## 総会時最終覆土に対する質問の回答

最終覆土分科会

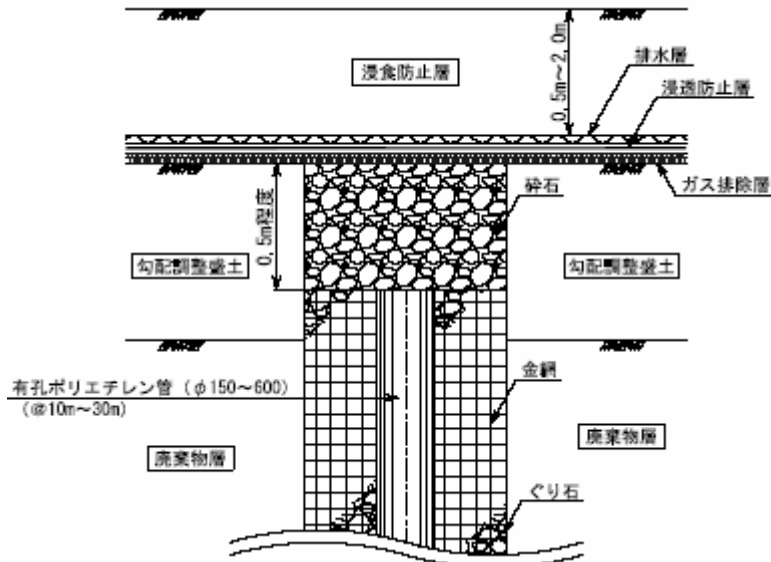
### Q4. 散水実験による三層(排水層, 浸透防止層, ガス排除層)での性能だけではなく単層でのデータは必要ないのか？

各メーカーにより各材料の必要性能は評価済みです。技術資料を参照して下さい。
